**Avis délibéré
de la Mission régionale d'autorité environnementale
Provence-Alpes-Côte d'Azur**

**sur le projet de création d'un parc photovoltaïque au lieu-dit
Saint-Guillaume sur la commune de Méounes-lès-Montrieux
(83) – 4ème avis**

**N° MRAe
2022APPACA19/3076 et
3077**

Avis du 7 avril 2022 sur le projet de création d'un parc photovoltaïque au lieu-dit Saint-Guillaume sur la commune de
Méounes-lès-Montrieux (83) – 4ème avis

Figure 2: plan de masse du projet (zone défrichée en marron, périmètre des OLD en vert). Source : étude d'impact.

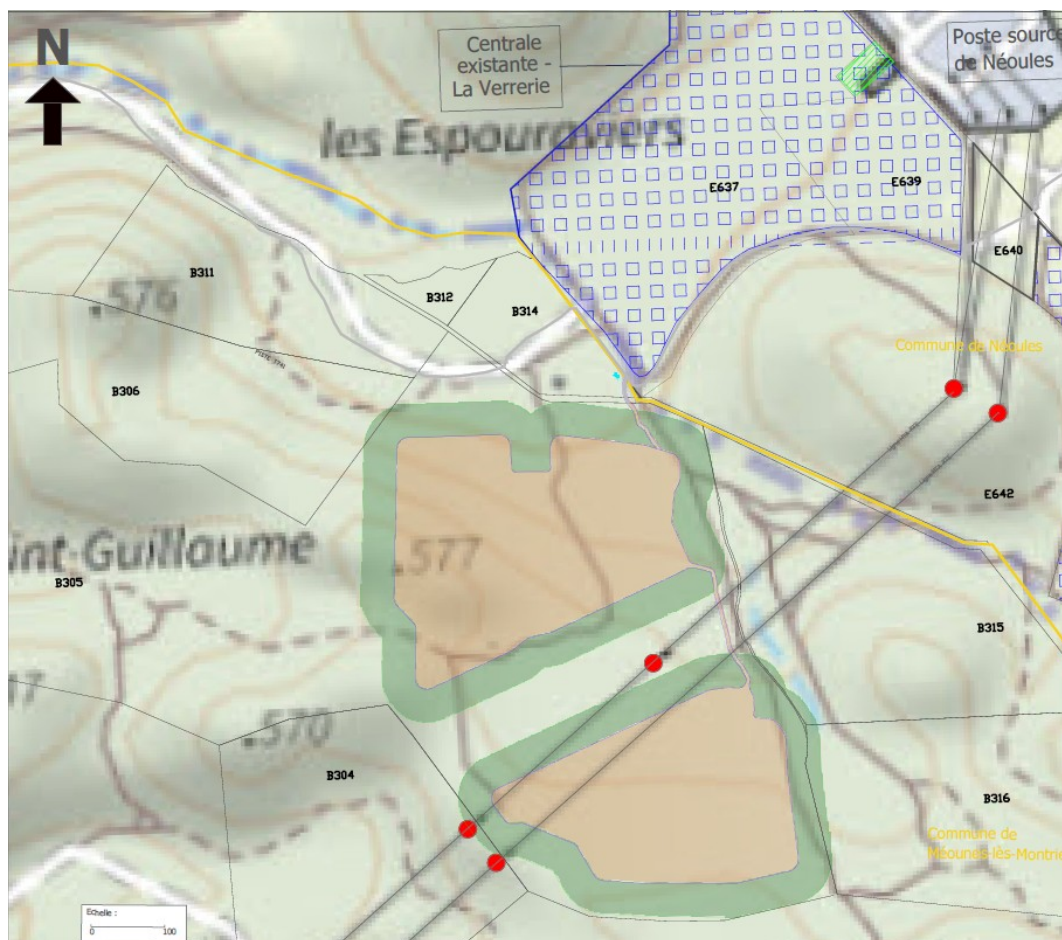
Bien que l'emprise du projet ait été réduite pour limiter les impacts sur la biodiversité, le site du projet est toujours situé dans un réservoir de biodiversité à préserver ; ce dont témoigne son classement en zone naturelle N du PLU interdisant la construction de parcs photovoltaïques au sol.

La MRAe recommande de réviser le choix du site proposé pour éviter le réservoir de biodiversité identifié par le parc naturel régional de la Sainte-Baume et le SCoT Provence Verte Verdon.
